ÚZEMNÍ PLÁN MĚSTA BRNA

Textová část Odůvodnění

Kapitola 18 Rozhodnutí o námitkách (včetně odůvodnění)

Svazek Nb1 *(s osobními údaji)*

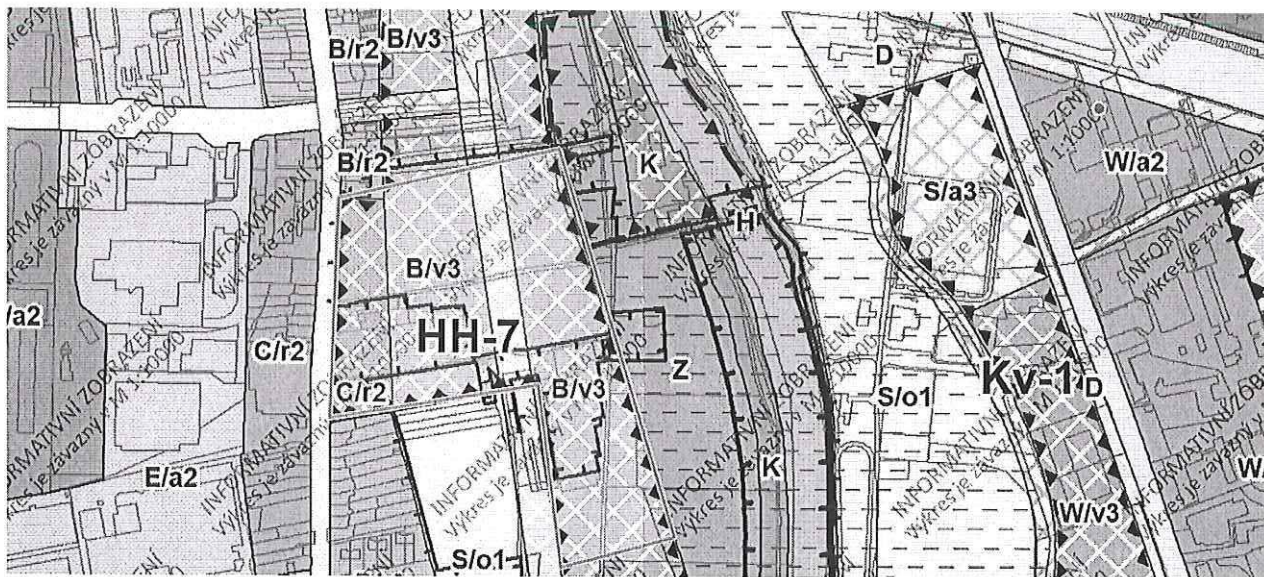
Proti rozvojovému území HH-7 a plánované sítě komunikací HH/3 podáváme námítku jako vlastníci pozemku a nemovitosti Kšírova 150/177, zahrnuté do tohoto rozvojového území. V případě uskutečnění tohoto plánu, tedy stavby nové městské třídy a domů podél ní z obou stran, by byl vážně narušen charakter této lokality. V současnosti je tato lokalita vyhledávaná k bydlení i rekreaci jako oblast plná zeleně. Pokud by ji město ve spolupráci s developery zastavělo a nastěhovalo by do ní 2351 nových obyvatel, místo s dosud velmi vesnickým charakterem by se proměnilo v předláňné sídliště. S tím jako majitelé rodinného domu vyhledávající v místě svého bydliště především klid a odpočinek nemůžeme souhlasit. Městská třída HH/3 by podle nás měla být z plánu zcela vypuštěna a rozvojová oblast HH-7 by měla být dále ponechána jako v současnosti - zeleň, sport, oddech.

NÁVRH FORMÁLNÍ ÚPRAVY - detail:

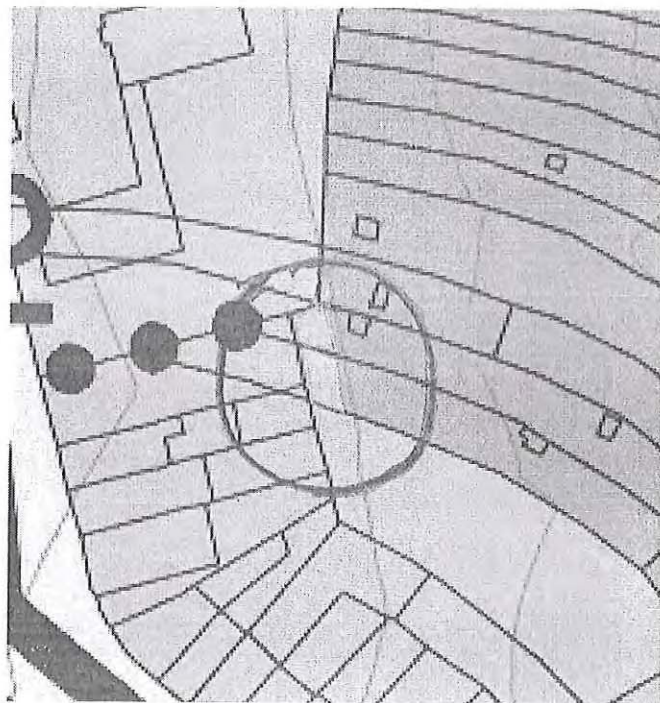
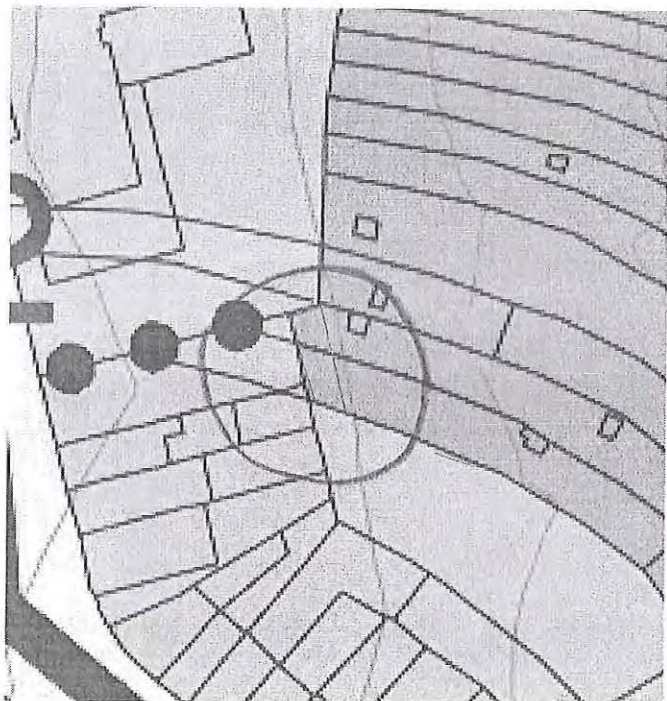
* plochu „bydlení“ upravit ze zelené na růžovou tak, aby k pozemku parc. č. 2359 byl možný přístup

Přípomínka číslo 1 (zákres)

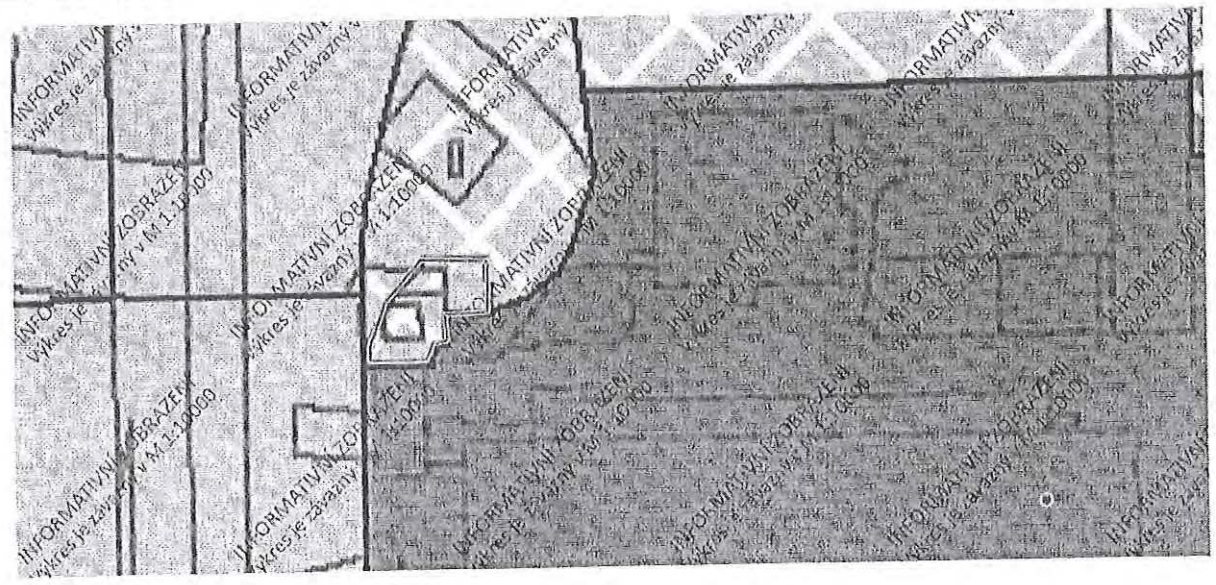
Z jakého důvodu je označené území zařazeno do dopravní infrastruktury

V rámci podání je vznesen dotaz podatele, z jakého důvodu je pozemek p.č. 442/2 v k.ú. Dolní Heršpice součástí plochy dopravní infrastruktury D.

Přípomínka číslo 1 (zákres)

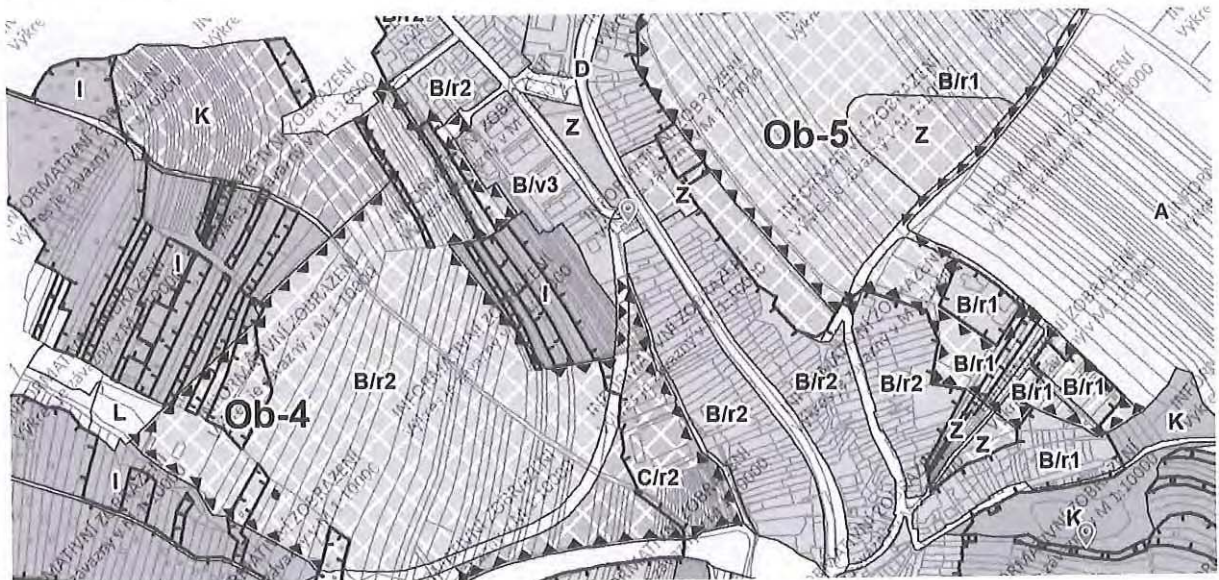
Protestujeme proti zřízení silnice spojující Obřany (Fryčajova) a Lesnou (Barvy). Silnice není systémové řešení potřebného obchvatu Maloměřic a Obřan, ale mohla by se stát "trvalým provizoriem". Do horní části Obřan přivede katastrofální množství aut. Silnice zničí přístup z obřanského sídliště na jedinou pěší cestu ke školce a ke Svitavě (za "hasičkou"), znehodnotí dětské hřiště na Fryčajově a uzavře úzké obřanské údolí mezi dvě přetížené výpadyvky korunované křižovatkou nad "hasičkou".

Námítka číslo 1 (zákres)

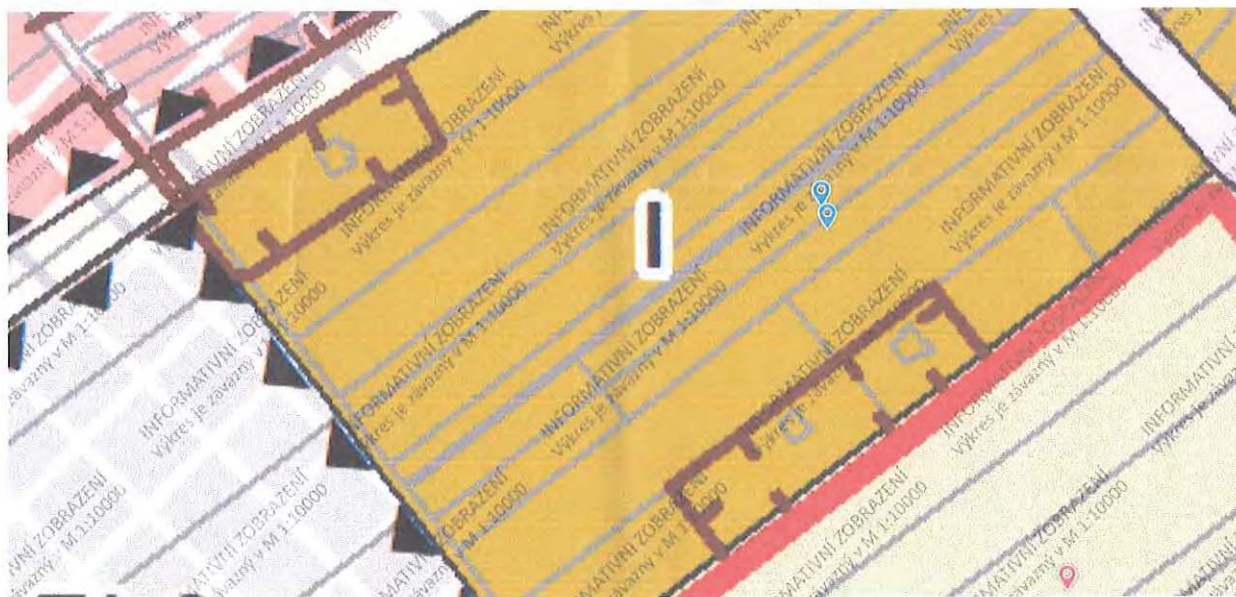
Já, níže podepsaný Lubomír Žilka bytem: Mokrá 315 Mokrá-Horákov 66404, narozen dne: 03.01.1991 dále vlastníci Ivo Žilka bytem: Mokrá 315 Mokrá-Horákov 66404 narozen dne: 12.02.1993 dále Hana Zdráhalová bytem: U Potoka 308, 66451 Kobylnice narozena dne: 01.02.1991 tímto podávám námítku proti připravovanému ÚPmB. Rádi bychom zařadily pozemek parc. č. 4563 a 4564 v k.ú. Tuřany (612171) do ploch určených k bydlení (popřípadě ploch lehké výroby nebo ploch rekreačních).
S pozdravem Žilka

Námítka	číslo:	1
---------	--------	---

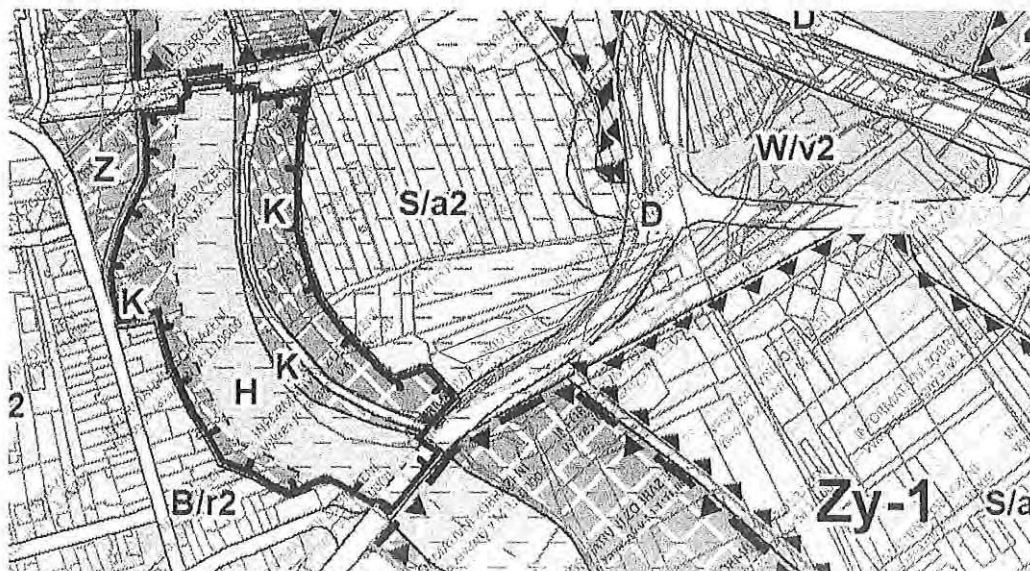
Námítka týkající se pozemků parcelních čísel 1545/50, 1545/116 (pozemky při ulici Veslařská, bezprostředně sousedící se Sportovním areálem Hroch):

Námítka	číslo:	1
---------	--------	---

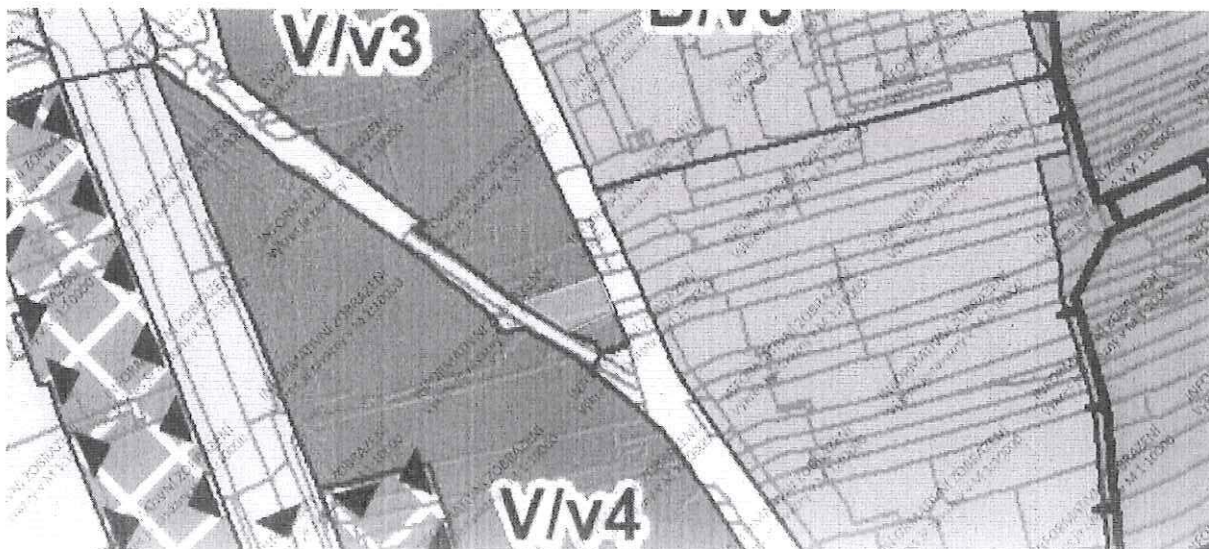
Jako vlastník pozemků p.č. 5799/6, 5800/2 a 5800/1 se zkolaudovaným objektem č.p. 4522/84 stavba pro administrativu (polyfunkční budova – administrativní/bydlení), vše v k.ú. Židenice, LV 13306, tímto vznáším námitku k jejich zařazení do níže uvedené kategorie. Tyto nemovitosti byly zařazeny do kategorie ploch veřejného vybavení (V/v3), ovšem rozhodně nespadají do žádného z uvedených bodů využití ploch veřejného vybavení - V, kterými jsou: školství, zdravotnictví, sociální péče, kultura, veřejná správa (úřady, policie, hasiči, soudy, státní zastupitelství, ...), pohřebnictví, ochrana obyvatelstva, armáda, vězeňství. Do této kategorie byly zařazeny i sousední zkolaudované objekty, které jí také rozhodně neodpovídají a to dům č.p. 4340 – bytový dům, č.p. 4349 – stavba občanského vybavení (polyfunkční budova - administrativní/bydlení) a č.p. 4233 – rodinný dům. Jsem si vědom toho, že nemám mandát jednat za vlastníky těchto nemovitostí, ale chci jimi doložit neodpovídající zařazení všech uvedených nemovitostí do ploch veřejného vybavení - V. Žádám tedy o zařazení mých nemovitostí do odpovídající kategorie dle skutečného a zkolaudovaného stavu. Ještě si dovoluji doplnit, že tento skutečný stav, respektive využití zůstane během 30 – 50 let určité stejné.

Námítka	číslo: 1
----------------	-----------------

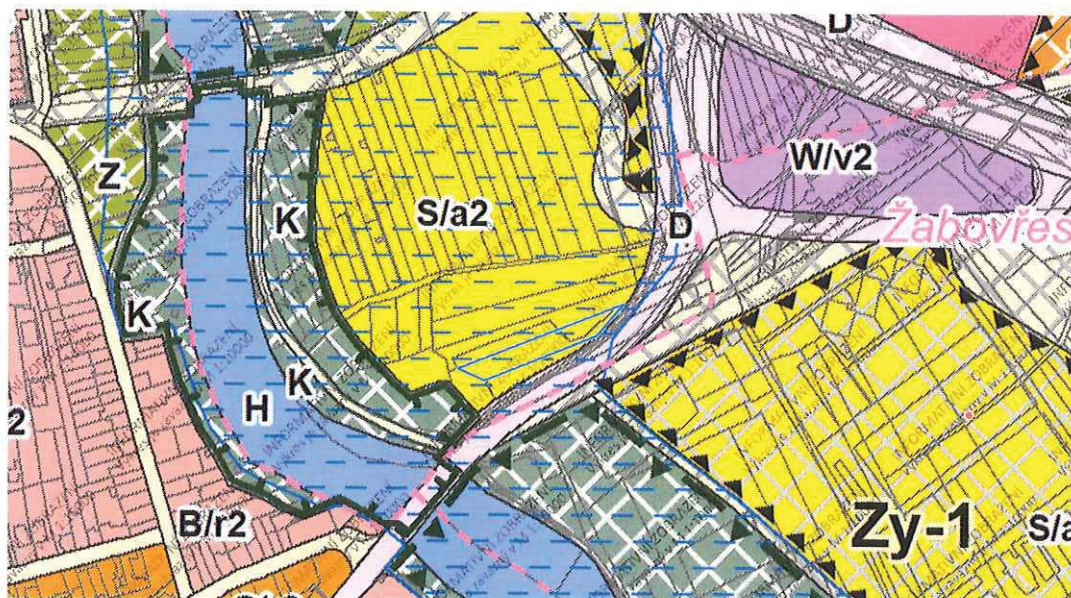
Námítka týkající se pozemků parcelních čísel 1545/50, 1545/116 (pozemky při ulici Veslařská, bezprostředně sousedící se Sportovním areálem Hroch):

Námítka	číslo:	1
---------	--------	---

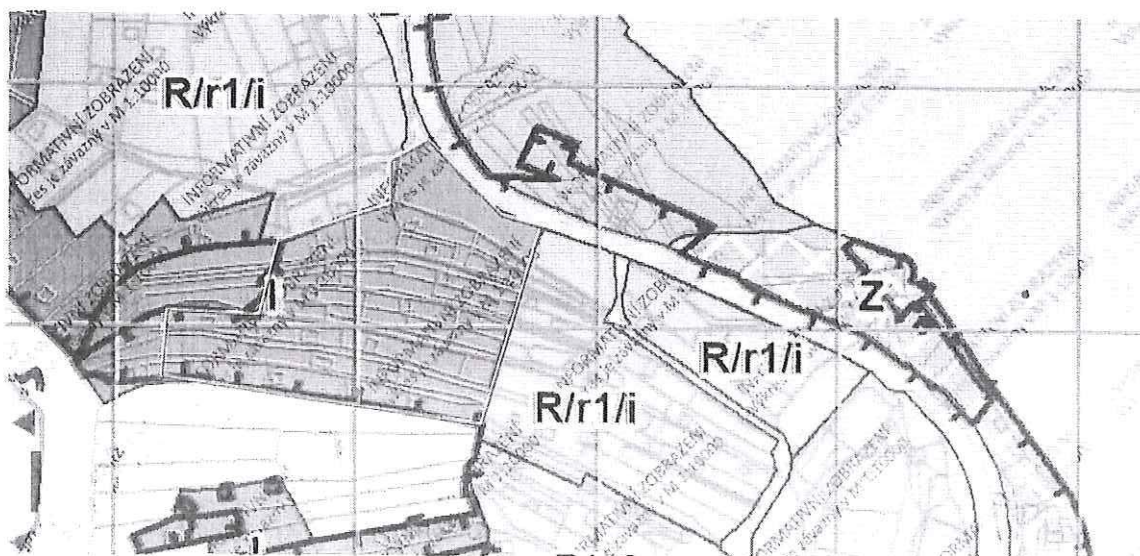
Naše společnost je výlučným vlastníkem pozemku p. č. 4152, o výměře 60 m², zastavěná plocha a nádvoří, jehož součástí je stavba Bystrc č. e. 727, stavba pro rodinnou rekreaci, a pozemku p. č. 4153, o výměře 582 m², zahrada, to vše zapsané na listu vlastnictví č. 687, pro katastrální území Bystrc, obec Brno, u Katastrálního úřadu pro Jihomoravský kraj, Katastrální pracoviště Brno-město.

Naše nemovitosti jsou dotčeny návrhem územního plánu města Brna, a to tak, že jsou navrhovány do PLOCHY ZAHRÁDEK – I. S tímto návrhem nesouhlasíme a žádáme o jeho přehodnocení a o změnu spočívající v zařazení našich nemovitostí do PLOCHY REKREACE – R, a to z těchto důvodů:

Přípomínka číslo 1 (zákres)

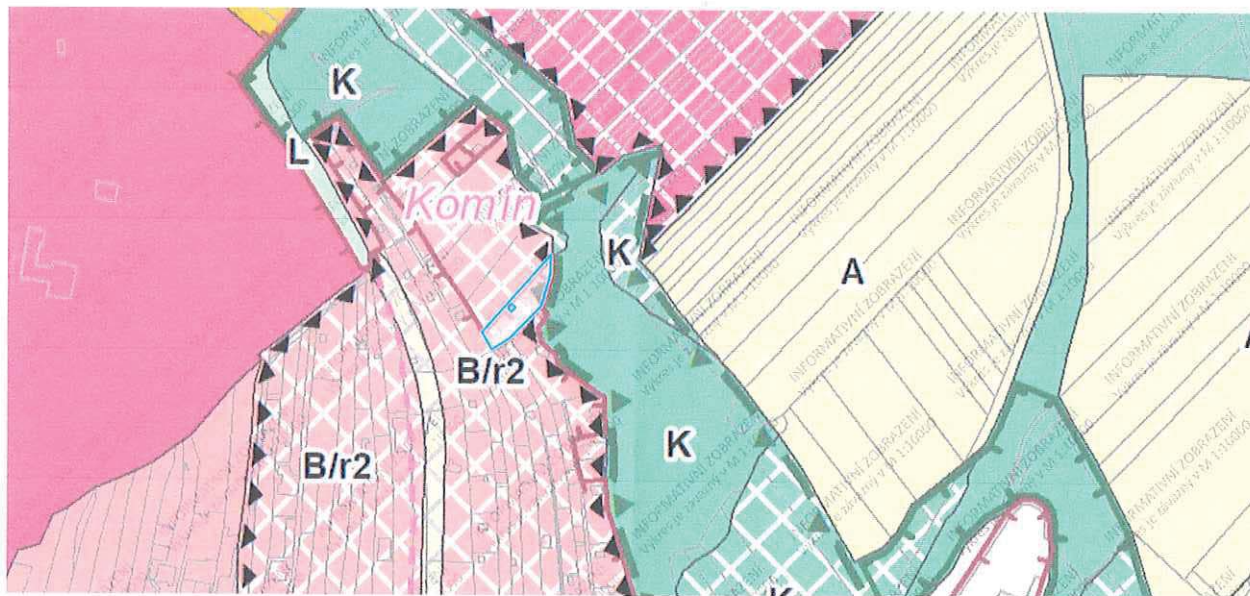
Jsem majitelem pozemku 3063 v k.ú. Komín (označen v zákresu). Bezprostředně kolem našeho pozemku vede prašná, autem sjízdná polní cesta - obecní komunikace (pozemek Statutárního města Brna), která se napojuje na panelku do Medlánků a na druhou stranu vede dolů do Bystrce k pile (k.ú. Komín). Do Bystrce v posledních letech auta jezdí oklikou po poli, přes soukromé pozemky, protože obecní cesta "zmlou" je neudržovaná a autem přestala být sjízdá, dávno v minulosti jsme jezdili autem ještě touto cestou. V připomínkovaném Návrhu Územního plánu města Brna však žádná z těchto stávajících cest - možností dopravní obsluhy - není zanesena. Požadujeme tedy i dle nového ÚP zajistit dopravní obslužnost našeho pozemku alespoň v dosavadní míře, a to jak v propojení do Medlánků, tak do Bystrce. Něco asi bude výhledově řešit plánovaná Územní studie pro rozvojové území Kn-4, ovšem původní, dnes užívané cesty vedou po její hranici i mimo ni v plánované (a stávající) ploše krajinné zeleně nebo v Kn-6 (ZOO).
